新竹縣政府工程查核代表照片表

工程名稱：竹北市安興國小學生活動中心興建工程

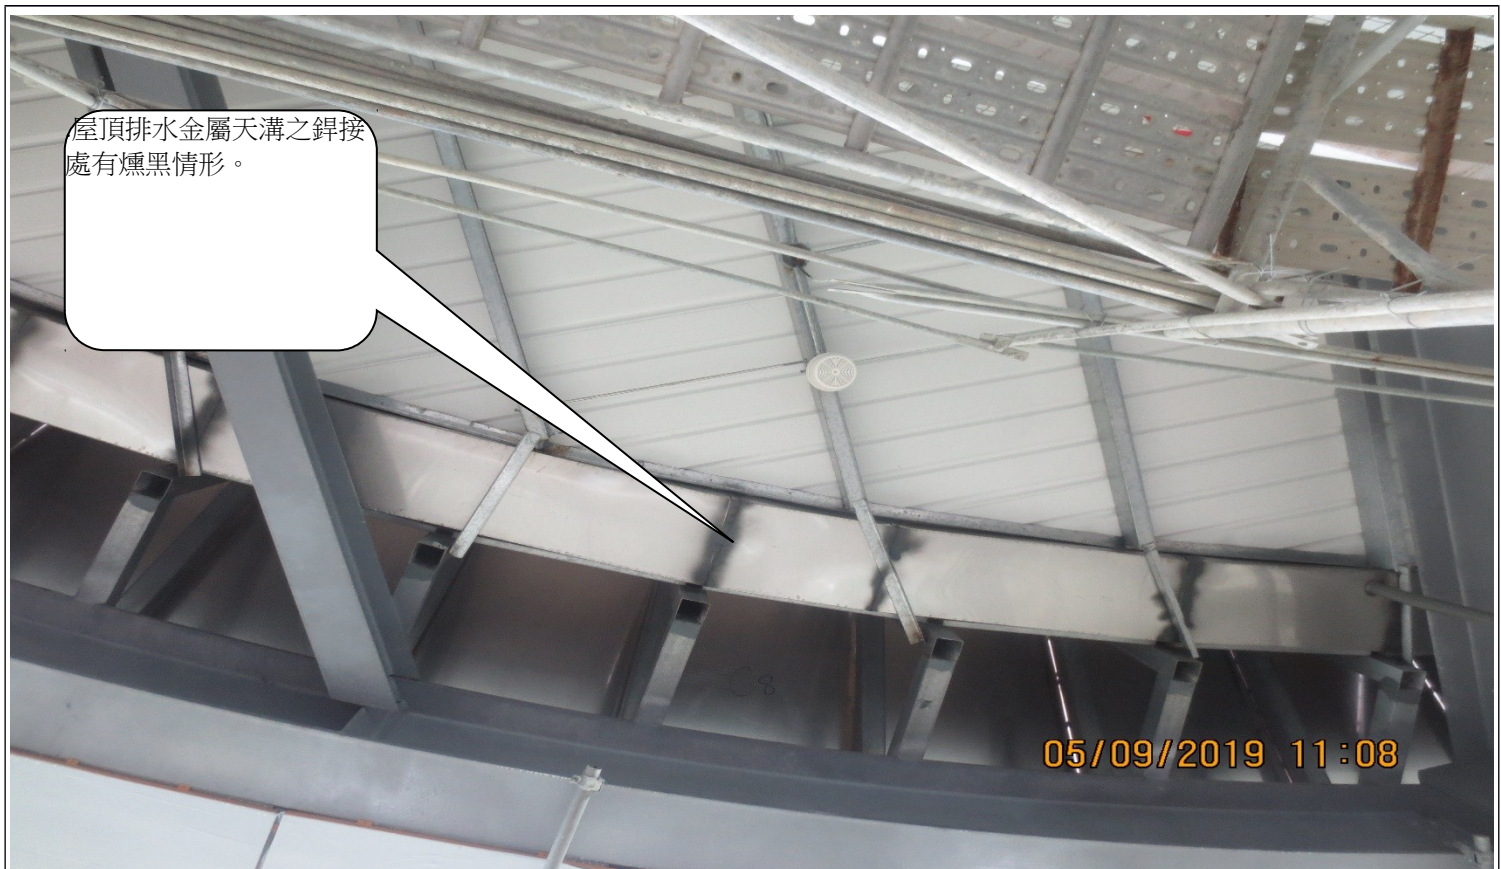
新設地下停車場與既有停車場之間的水泥混凝土坡道，接合縫之切割不平整且有縫緣破碎情形。

屋頂排水金屬天溝之銲接處有燻黑情形。

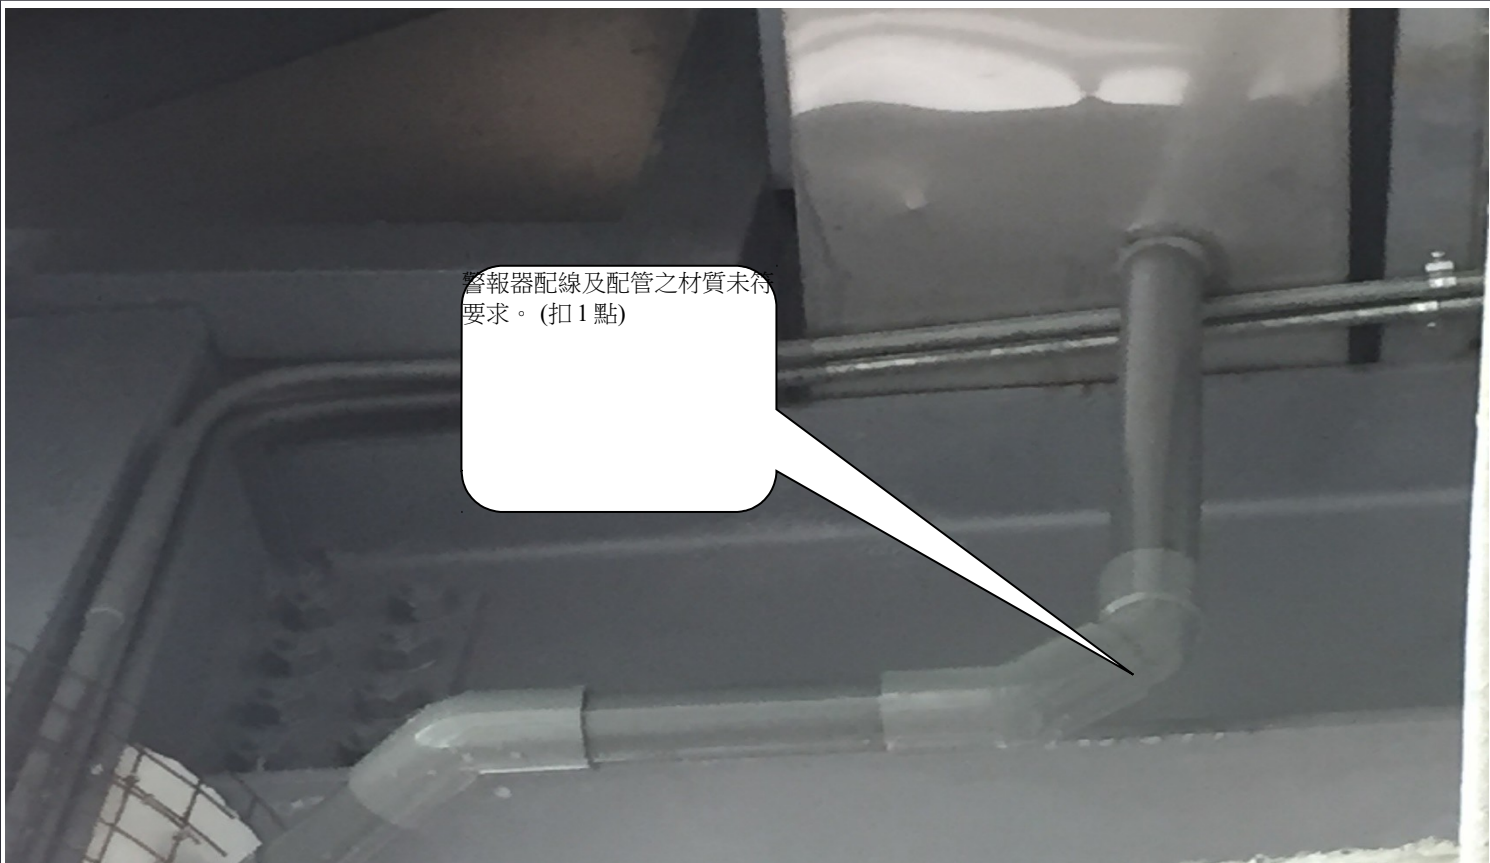
警報器配線及配管之材質未符要求。(扣1點)

警報器配線及配管之材質未符要求。(扣1點)

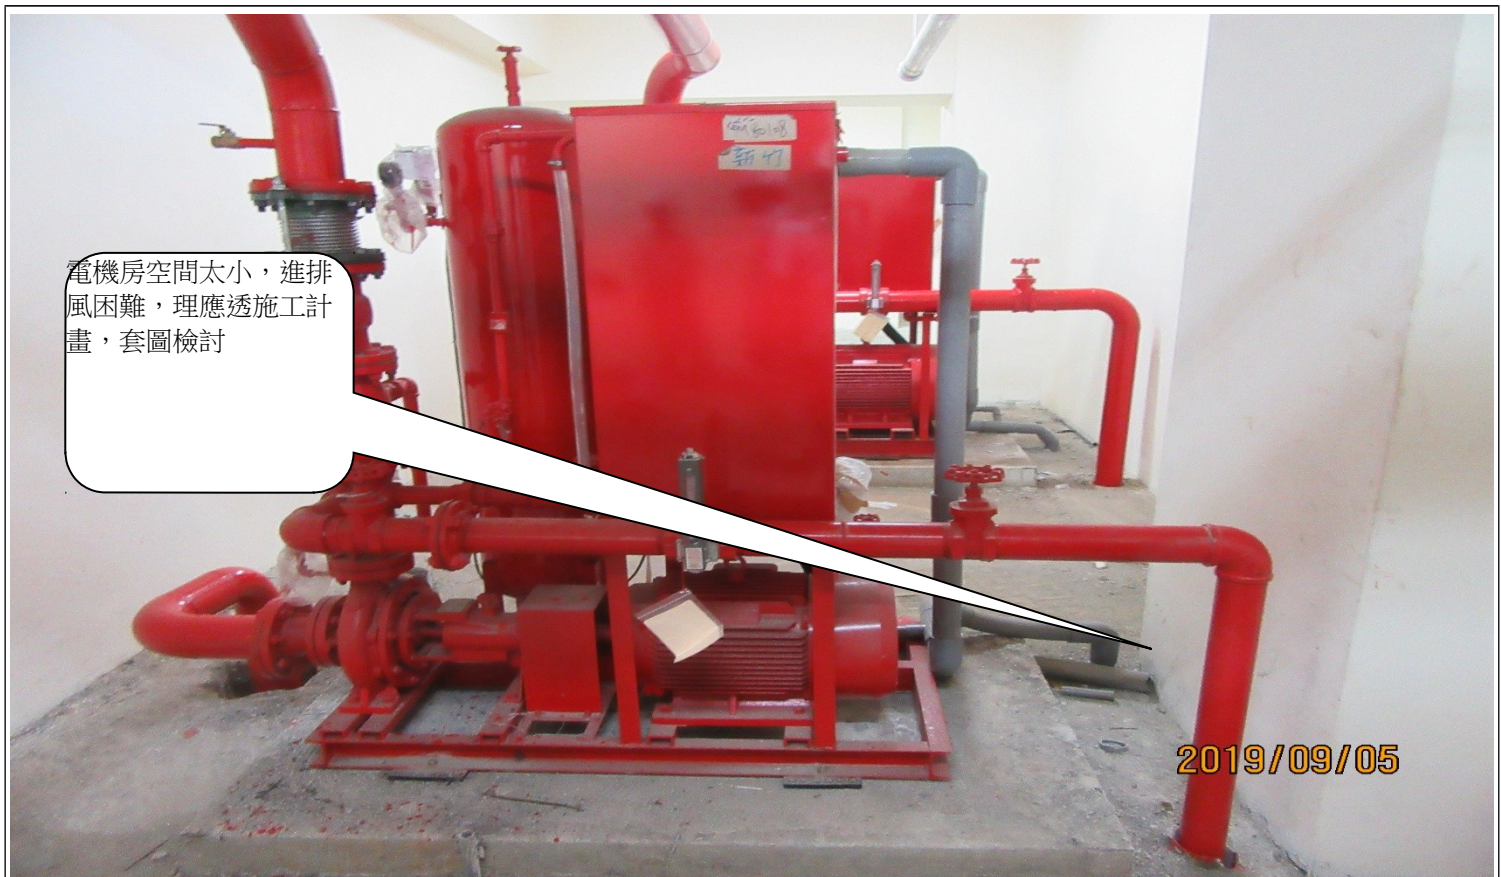
部分圓柱及牆面的噴漿塗抹面之抹平紋路不甚平順。

部分圓柱及牆面的噴漿塗抹面之抹平紋路不甚平順。
